Asunto: Respuesta Radicado E-2024-37. APU no previsto de la bomba hidráulica del colegio Fernando González Ochoa

Asunto: APU no previsto de la bomba hidráulica del colegio Fernando González Ochoa

Asunto: Justificación actividades no previstas.

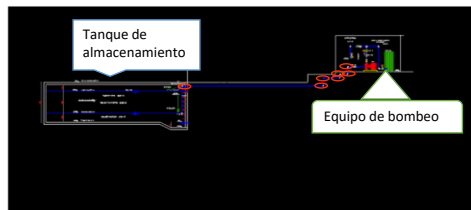
I. JUSTIFICACIÓN: el equipo de presión existente en las instalaciones del colegio, I.E.D FERNANDO GONZALEZ OCHOA, es de 3 HP, sin embargo, su funcionamiento no es óptimo teniendo en cuenta que presenta problemas en la succión, generando recalentamiento de tubería, deformación y desprendimiento de esta, de igual forma, en la inspección realizada, se evidencia que estas electrobombas poseen demasiados accesorios en la red correspondiente a la succión generando vacíos en la tubería.

Como se evidencia en el esquema de la izquierda, la succión negativa que debe efectuar el equipo de bombeo ocasiona vibraciones y recalentamiento en la tubería, de igual forma, hay una diferencia de altura entre el tanque y el cuarto de bombas, por lo cual, esta red tiene demasiados accesorios (círculos rojos), de acuerdo a lo anterior, se presenta desprendimiento de tubería y constantes fugas impidiendo un óptimo funcionamiento del equipo hidroneumático.

De acuerdo con lo anterior, se recomienda realizar el cambio de las bombas existentes las cuales como se mencionó anterior mente son de 3 HP por bombas sumergibles de la misma capacidad, (3HP con un caudal de 90 galones por minuto a una altura de 64 metros), por lo cual se va a mejorar el rendimiento de las redes existentes si tenemos en cuenta los siguientes aspectos:

1. se reducirán todos los accesorios de succión negativa que actualmente van del tanque al cuarto de bombas, evitando desprendimiento de tuberías por recalentamiento o vibraciones.
2. Teniendo en cuenta que la distribución hidráulica de las bombas va directamente a la red existente (tanto de agua potable y aguas grises), es claro que se aumentara significativamente la curva de caudal y presión dando como resultado una distribución óptima de agua a los usuarios finales.
3. Se mejora el mantenimiento y se aprovechan los demás elementos del equipo para así entregar un trabajo más efectivo del equipo. Los costos de mantenimientos de estas bombas son mínimos, así como su reducido bajo consumo de energía.
